浜岡原子力発電所 敷地ごとに震源を特定して策定する地震動に係る コメント回答等について

2022年3月22日

2021年7月16日 第992回審査会合及び

2021年12月17日 第1020回審査会合コメント及び回答概要一覧

<1.2 地震動評価結果に考慮された保守性の確認及び「増幅方向」に位置する背景領域の小断層による影響の確認（概要）>
「増幅方向」に位置する背景領域の小断層による影響の確認
 (地震動評価結果)

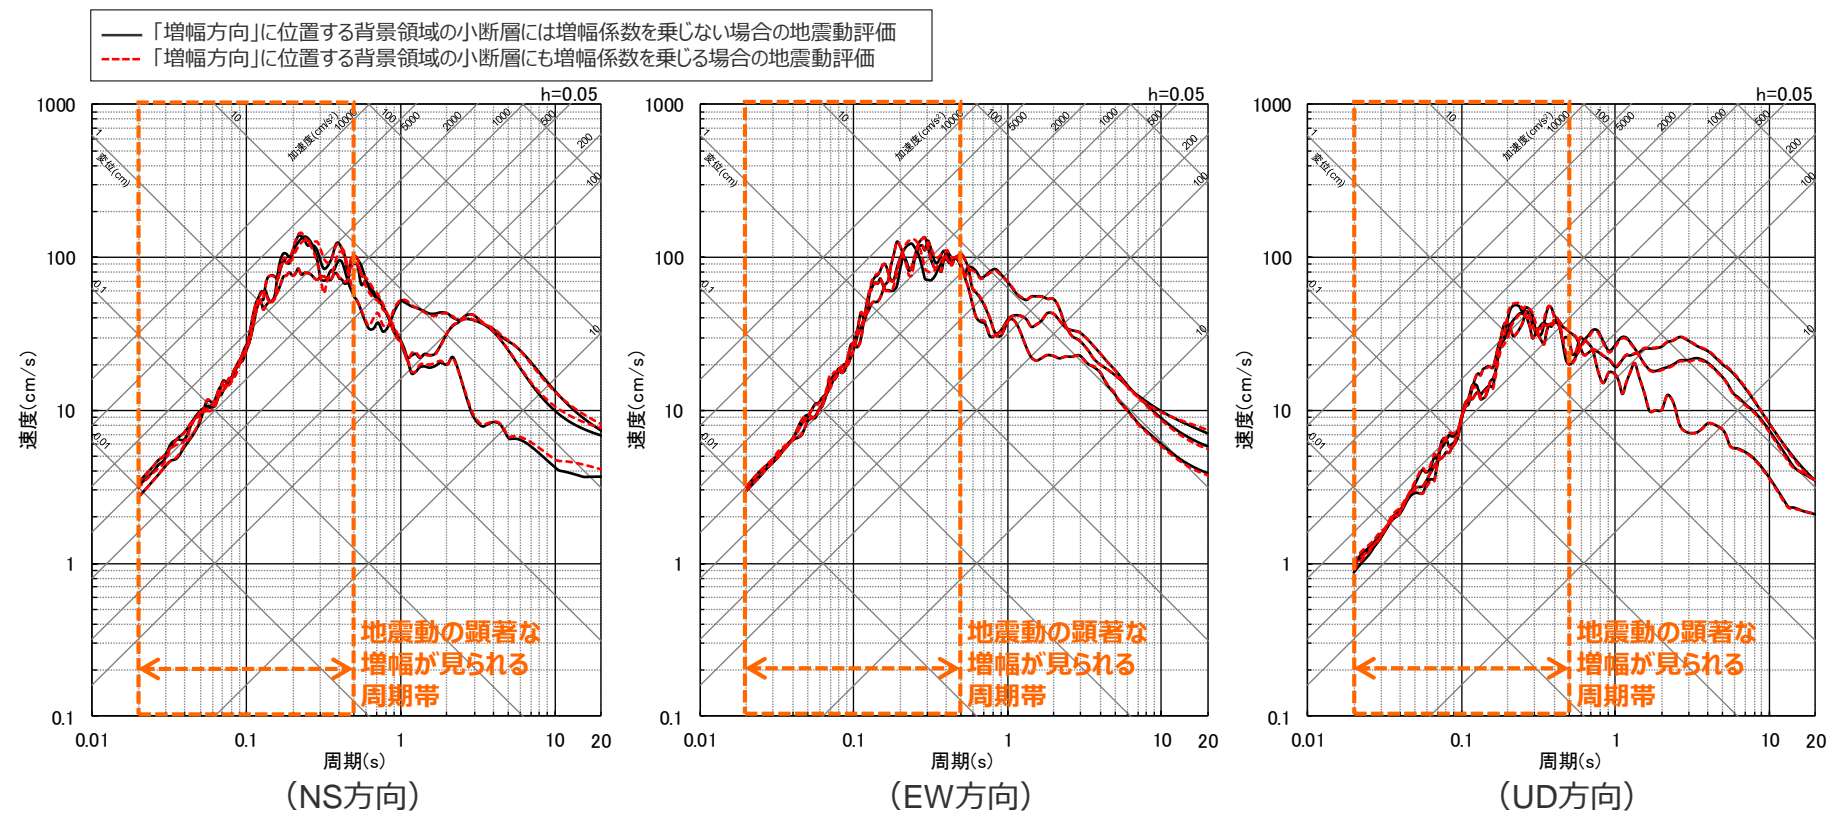
- 基準地震動に選定されるものは少し慎重に判断したいと考えている。海洋プレート内地震の地震動の顕著な増幅を考慮する地震動評価については、「増幅方向」に位置する背景領域の小断層にも増幅係数を乗じる場合の影響がフーリエスペクトル比で若干ではあるが見られる。そこで、海洋プレート内地震について、プレート間地震などの他の地震動評価結果に包絡されるのであれば必要ないが、基準地震動に選定される地震動であれば、より安全側に「増幅方向」に位置する背景領域にも増幅係数を乗じたものを採用していただきたい。

○海洋プレート内地震の基本震源モデル（地震動の顕著な増幅を考慮）について、「増幅方向」の敷地近傍に配置した強震動生成域（強震動生成域1及び強震動生成域2）に加え、「増幅方向」に位置する背景領域の小断層にも増幅係数を乗じる場合の地震動レベルは、地震動の顕著な増幅が見られる周期帯（周期0.5秒以下）において、「増幅方向」に位置する背景領域の小断層には増幅係数を乗じない場合と同程度であり、「増幅方向」に位置する背景領域の小断層による影響は小さく、「増幅方向」の敷地近傍に配置した強震動生成域（強震動生成域1及び強震動生成域2）による影響が支配的であることを確認した。

敷地下方の想定スラブ内地震と御前崎沖の想定沈み込む海洋プレート内地震との比較 （応答スペクトルに基づく地震動評価結果の比較）

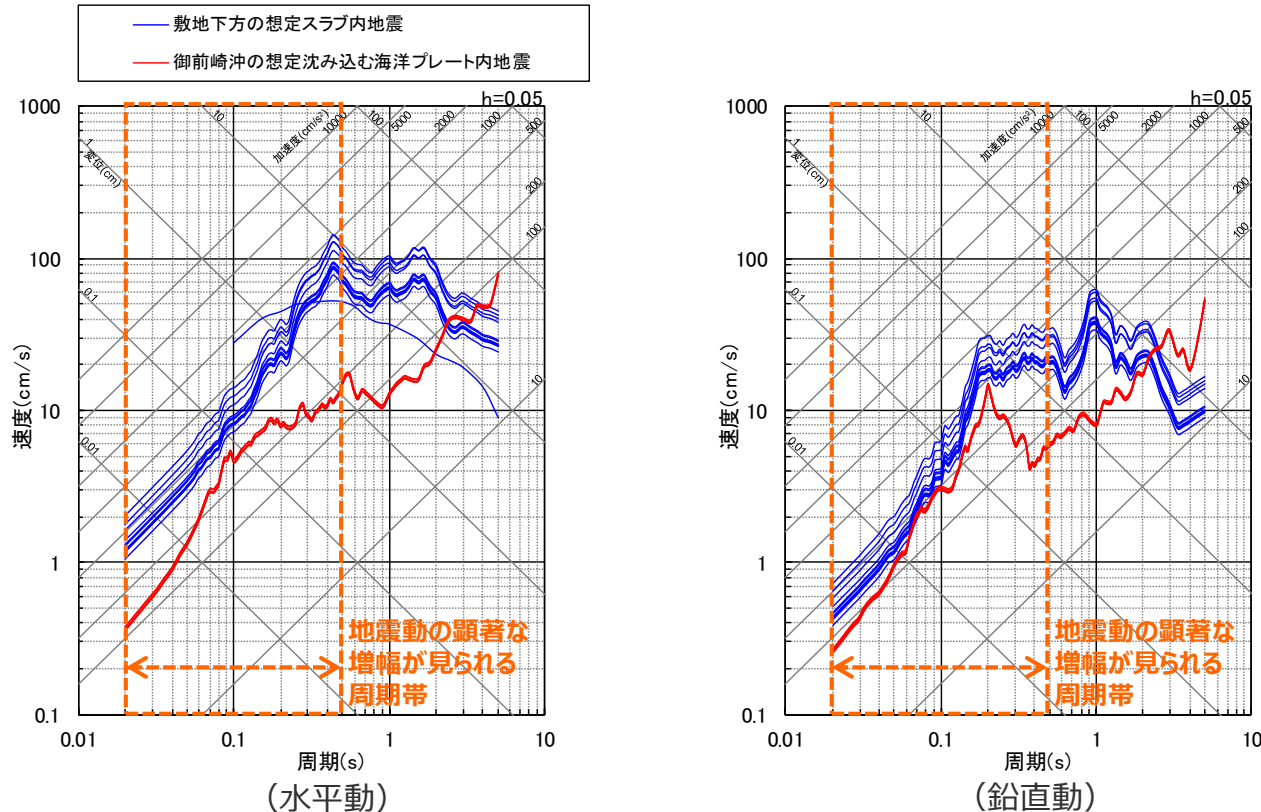
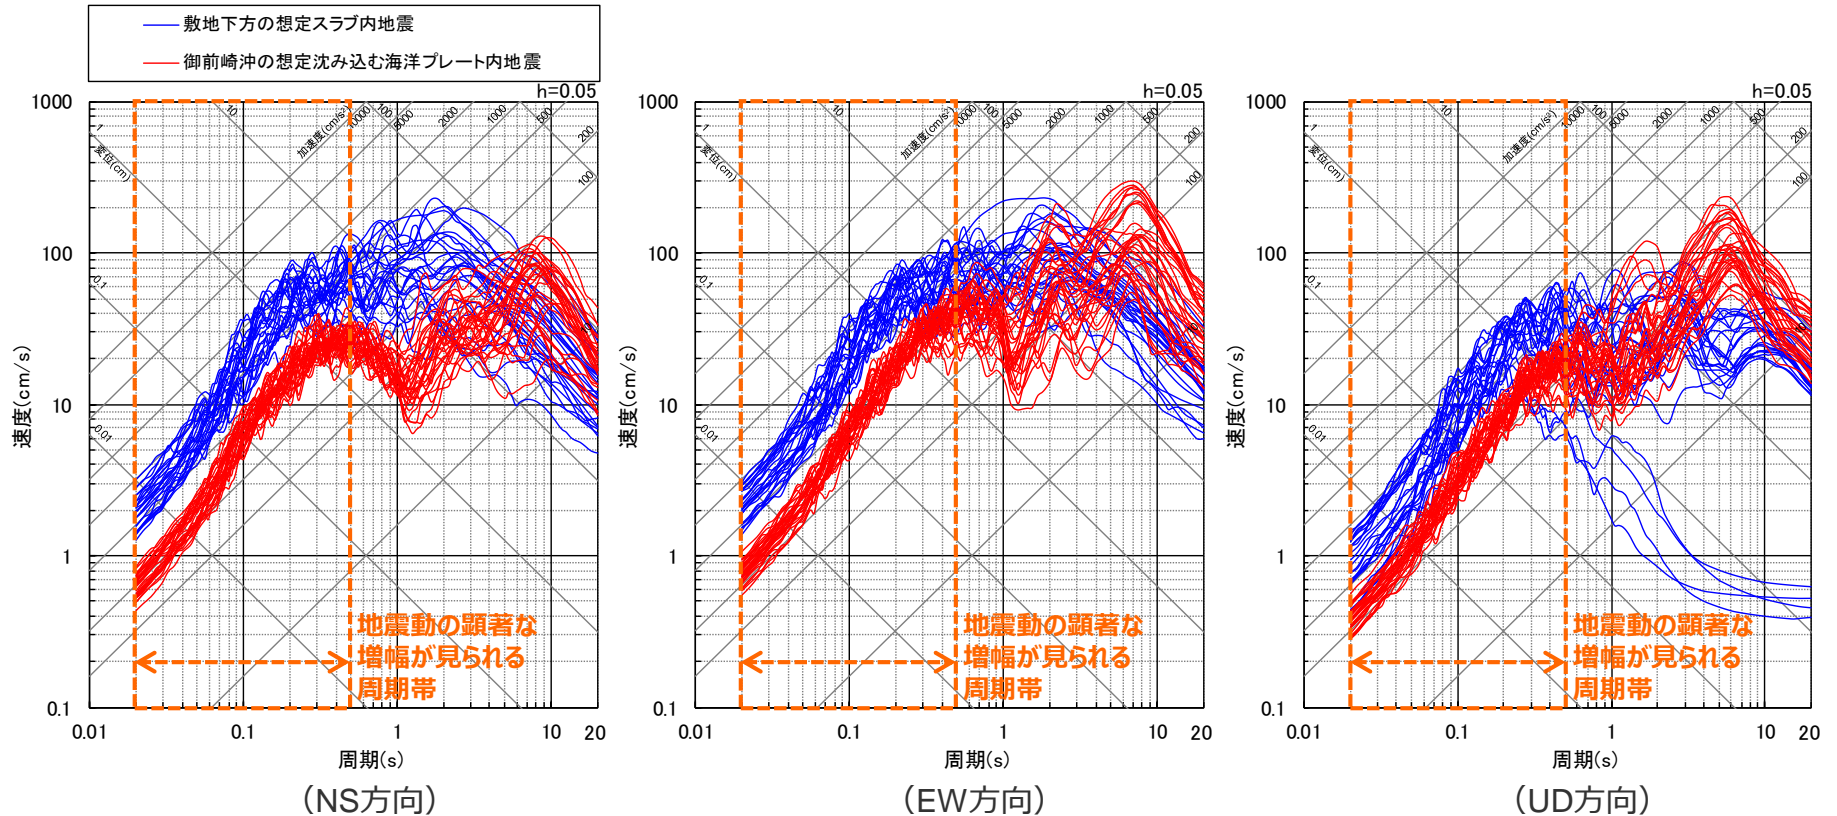
No.	コメント	回答概要	ページ
1	海洋プレート内地震の地震動評価（地震動の顕著な増幅を考慮）における安全側に「増幅方向」に位置する背景領域にも増幅係数を乗じる地震動評価について、震源を特定して策定する地震動の段階で当初申請時の応答スペクトルに基づく手法による基準地震動 Ss2-Dを比較対象とするのは適切ではない。資料1-1のp.62を見ると、海洋プレート内地震の地震動評価結果は他のタイプの地震動評価結果を一部周期帯で上回るものがあるので、海洋プレート内地震の全ての震源モデルに対して「増幅方向」に位置する背景領域にも増幅係数を乗じる地震動評価結果を採用していただきたい。	海洋プレート内地震（地震動の顕著な増幅を考慮）の全ての震源モデルに対して「増幅方向」に位置する背景領域の小断層にも増幅係数を乗じる地震動評価結果を採用することとし、今回、その地震動評価結果を説明する。	p.4~
2	プレート間地震のNoda et al.(2002)以外の距離減衰式による適用範囲外の地震動評価結果に関する検討及びプレート間地震のfmaxの影響検討の地震動評価結果に関する検討について、震源を特定して策定する地震動の段階で当初申請時の応答スペクトルに基づく手法による基準地震動 Ss1-Dを比較対象とするのは適切ではない。この段階での検討の位置付けを明確にすること。	プレート間地震のNoda et al.(2002)以外の距離減衰式による適用範囲外の地震動評価及びプレート間地震のfmaxの影響検討の地震動評価については、適用範囲や観測記録との整合性の観点から、敷地ごとに震源を特定して策定する地震動の評価ケースとしないが、参考として地震動評価を行ったものであることを説明する。	p.68~ p.77~
3	「御前崎沖の想定沈み込む海洋プレート内地震」の断層モデルを用いた手法による地震動評価結果に関する検討について、特に長周期帯に影響が大きなプレート間地震の各震源モデルの地震動評価結果と比較しているが、不確かさを考慮した地震動評価も行い、再度検討して説明すること。	周期2秒以上のやや長周期が大きい「御前崎沖の想定沈み込む海洋プレート内地震」を、長周期帯に着目した検討用地震（地震動の顕著な増幅を考慮しない）として選定し、不確かさを考慮した地震動評価も行った結果を説明する。	p.88~

○応答スペクトルに基づく地震動評価結果（地震動の顕著な増幅を考慮しない）の比較によると、地震動の顕著な増幅が見られる周期帯（周期0.5秒以下）において、敷地下方の想定スラブ内地震の地震動レベルは御前崎沖の想定沈み込む海洋プレート内地震より大きくなっている。

(Matsubara et al.(2021)のプレート境界と内閣府モデル (最大クラスの地震) の強震断層モデルとの比較)

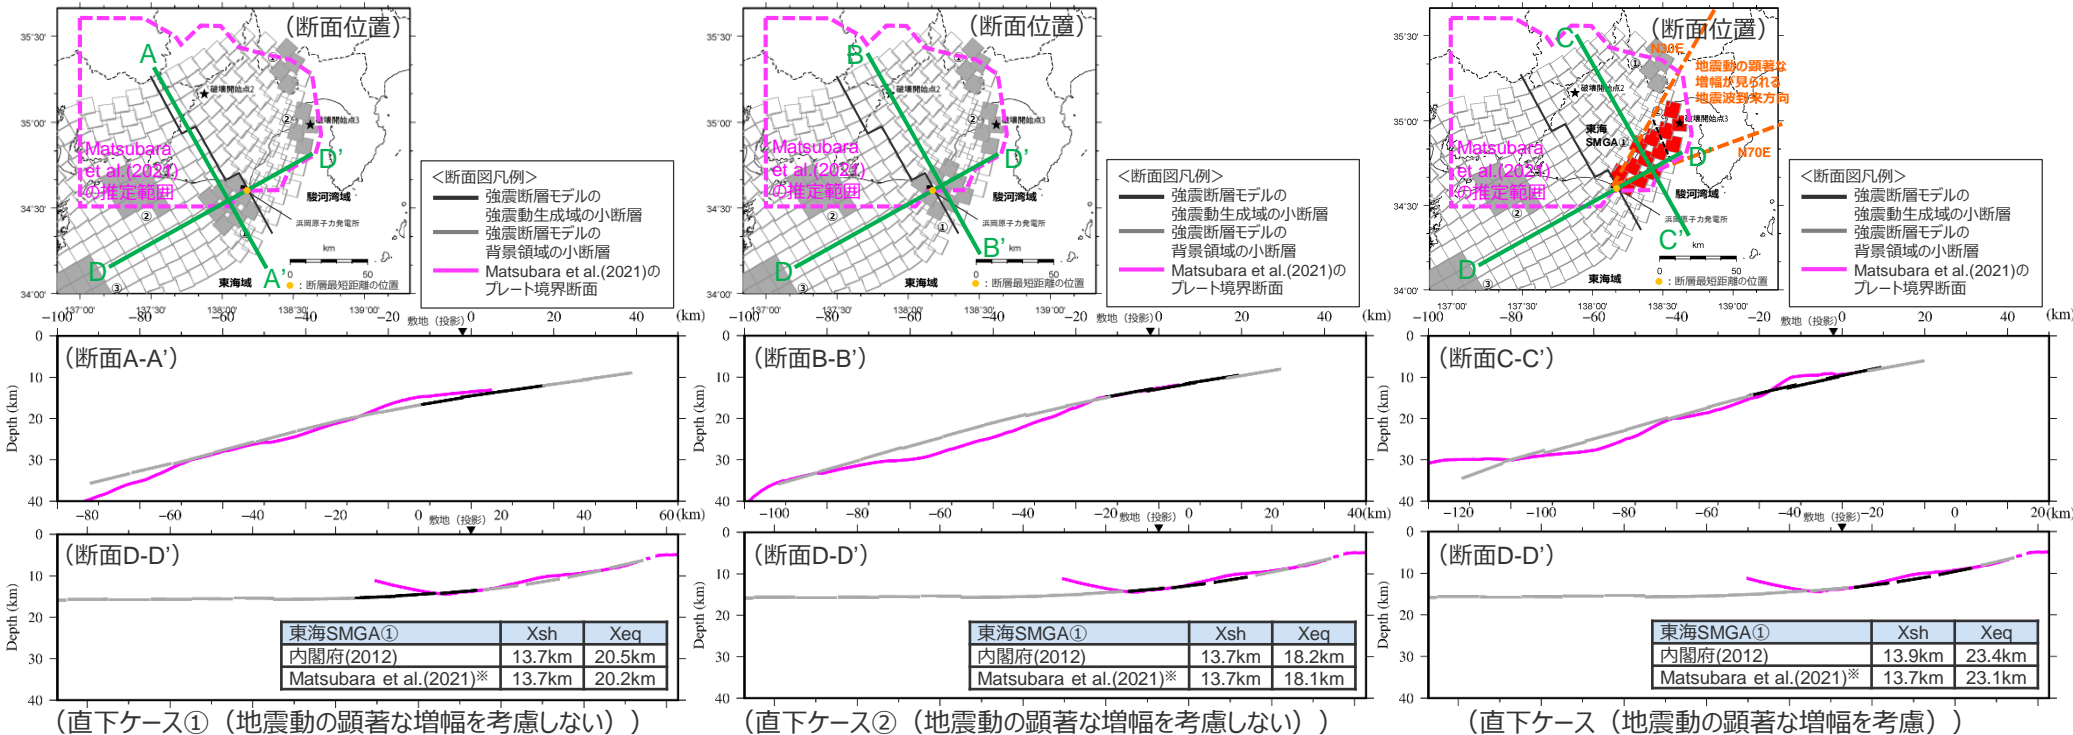
4	駿河トラフ下に沈み込む東海地域のフィリピン海プレートの形状に関する新たな知見（Matsubara et al.(2021)）について、地震動・津波評価への影響を示すこと。	浜岡原子力発電所では、内閣府の南海トラフの巨大地震モデル検討会において複数の研究成果を踏まえてプレート境界の形状が設定された内閣府(2012)の最大クラスの地震の断層モデル（内閣府モデル（最大クラスの地震））を用いて地震動評価を行っている。東海地域のフィリピン海プレートの形状に関する新たな知見（Matsubara et al.(2021)）について、一研究成果ではあるが、地震動評価への影響を確認した結果を説明する。	p.213~

- 内閣府モデル (最大クラスの地震) に基づく強震断層モデルについて、敷地への影響が支配的な東海SMGA①を配置した敷地直下及びその周辺に着目して、Matsubara et al.(2021)のプレート境界と断面比較をすると、敷地からやや離れたMatsubara et al.(2021)が推定結果として示している南端のところでやや違いが見られるものの、地震動評価に影響が大きい敷地直下を中心に両者は概ね整合している。
- 影響確認のための試算として、内閣府モデル (最大クラスの地震) に基づく強震断層モデルをベースにMatsubara et al.(2021)において図示されている範囲のプレート境界深さを反映し、敷地への影響が支配的な東海SMGA①の断層最短距離Xsh及び等価震源距離Xeqを算定した結果、いずれも内閣府モデル (最大クラスの地震) に基づく強震断層モデルと概ね同等となっている。
